**VOLVO**

VERKSTADS- MEDDELANDE

GASREGLAGE

B 20 E

Förstärkning av retur fjädring.

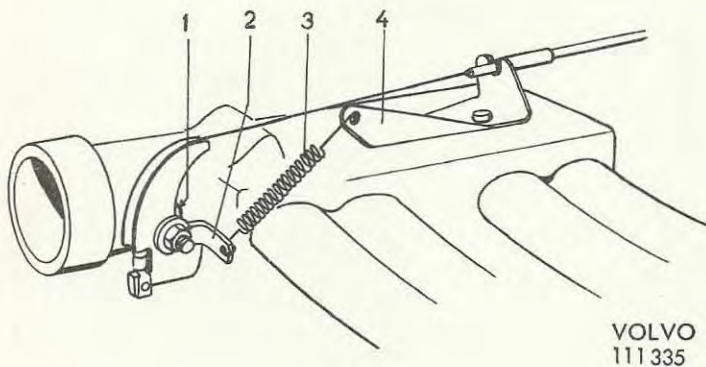
På vagnar från och med chassinummer enligt nedanstående, förses luftspjället med en ny vridfjäder (1, se bilden) kompletterad med en dragfjäder (3). Konsolen (4) är ändrad och en hävarm (2) har monterats på spjällaxeln.

- För identifiering av de nya fjädrarna och fjädrar som tidigare förekommit gäller
- följande:

<u>Detaljnummer</u>	<u>Benämning</u>	<u>Antal</u>
- 460560	Vridfjäder	1
- 418963	Dragfjäder	1
460421	Hävarm	1
460422	Konsol	1

<u>Vridfjäder, detaljnummer</u>	<u>Lindning, varv</u>	<u>Vinkel, mellan skänklar</u>
460560	6	95°
460423 tid. utf.	6	75°
682916 -"-	4	120°

<u>Dragfjäder, detaljnummer</u>	<u>Lindning, varv</u>	<u>Tråddiameter</u>
418963	18	1,2 mm
460424 Tid. utf.	33	1,0 mm
